OGGETTO: Osservazione alla variante al vigente P.I.I. relativo all'ambito denominato "Bettola", adottata con delibera di Giunta Comunale n. 57/2016 e n. 132/2017. Proponenti Immobiliareuropea spa, Patrimonio Real Estate spa, Auchan spa, Galleria Cinisello srl.

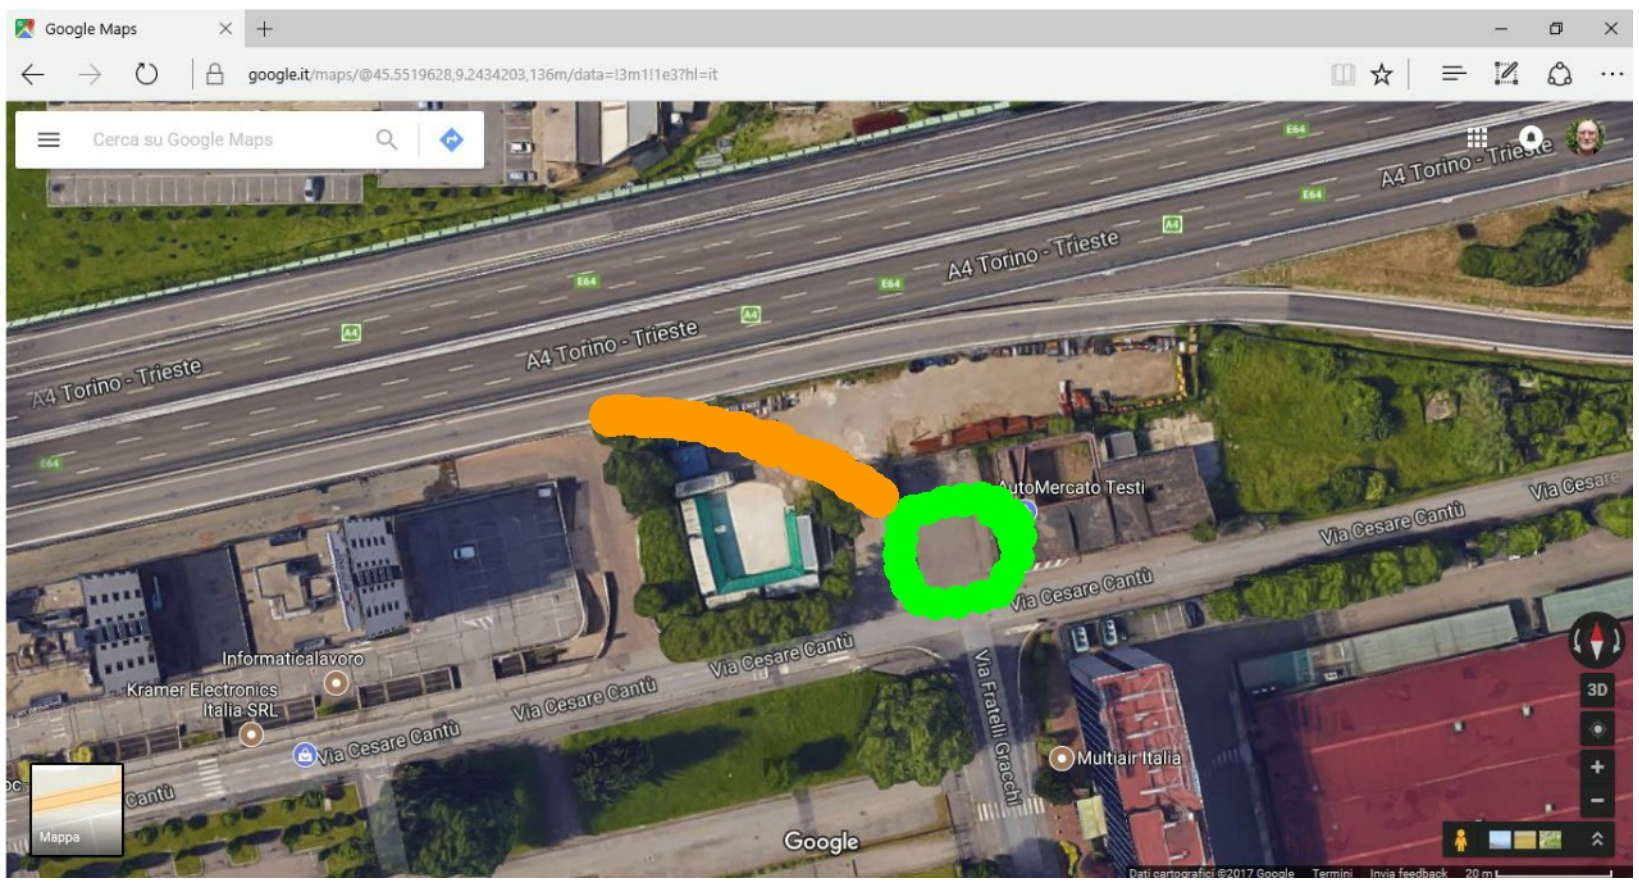
CONSIDERATO che nessuno degli studi o simulazione contenuti nella variante contempli o analizzi la possibilità di aprire una diramazione dell'attuale svincolo autostradale, per i veicoli che provengono da Milano/Torino, verso la via Fratelli Gracchi e indi per le vie Gramsci/Pier Paolo Pasolini a Sesto San Giovanni;

RITENUTO che questa soluzione progettuale comporterebbe un decongestionamento di tutto il comparto in cui ricade il PII in quanto verrebbe sgravato dalle migliaia di veicoli diretti a Sesto San Giovanni che invece oggi sono costretti a transitare sulla via Galileo Galilei di Cinisello Balsamo per tutta la lunghezza del Centro Commerciale in progetto congestionando la viabilità già malridotta anche della via Valtellina;

CHIEDE
di eseguire uno studio preliminare per quantificare i benefici, in termini di minor congestione veicolare del comparto del PII, della realizzazione di una diramazione dell'attuale svincolo autostradale di uscita a Cinisello Balsamo, per i veicoli che provengono da Milano/Torino, verso la via Fratelli Gracchi e indi per le vie Gramsci/Pier Paolo Pasolini a Sesto San Giovanni. Si allegano foto e mappa per una migliore comprensione.
